GOVERNO DO ESTADO DE MINAS GERAIS
Secretaria de Estado de Meio Ambiente e Desenvolvimento Sustentável
Subsecretaria de Gestão e Regularização Ambiental Integrada
Superintendência Regional de Regularização Ambiental do Sul do Minas

PARECER ÚNICO Nº 1337384/2016 (SIAM)

INDEXADO AO PROCESSO: Licenciamento Ambiental	PA COPAM: 00207/2004/005/2016	SITUAÇÃO: Sugestão pelo Indeferimento
FASE DO LICENCIAMENTO: Licença de Operação – LO

EMPREENDEDOR (A): Maria Joelle Modolo de Souza Dias	CPF: 333.928.998-01	
EMPREENDIMENTO: PICORÓ AUTO POSTO LTDA – ME	CNPJ: 05.642.535/0001-80	
MUNICÍPIO: Arceburgo	ZONA: Rural	
COORDENADAS GEOGRÁFICA (DATUM): WGS 84 LAT/Y 21° 18' 33" S LONG/X 46° 56' 03" O		
LOCALIZADO EM UNIDADE DE CONSERVAÇÃO: <input type="checkbox"/> INTEGRAL <input type="checkbox"/> ZONA DE AMORTECIMENTO <input type="checkbox"/> USO SUSTENTÁVEL <input checked="" type="checkbox"/> NÃO		
BACIA FEDERAL: Rio Grande	BACIA ESTADUAL: Rio Grande	
UPGRH: GD6 - Bacias dos rios Pardo e Mogi-Guaçu	SUB-BACIA: Rio do Pardo	
CÓDIGO: F-06-01-7	ATIVIDADE OBJETO DO LICENCIAMENTO (DN COPAM 74/04): Postos revendedores, postos ou pontos de abastecimento, instalações de sistemas retalhistas, postos flutuante

FIGURA 02 – Pontos de obstrução das canaletas

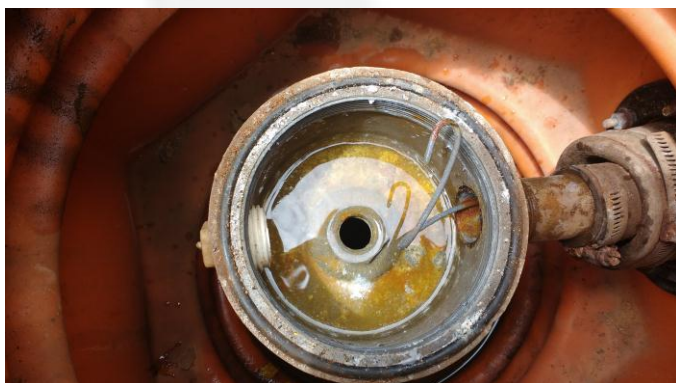
Observou-se em vistoria técnica, Relatório de Vistoria nº 071/2016, que o empreendimento possui pista de abastecimento, com piso concretado circundado por canaletas que estavam obstruídas em alguns pontos por estruturas soldadas às mesmas (FIGURA 02), e sob a projeção da cobertura metálica com partes da forração caindo (FIGURAS 03 e 04).
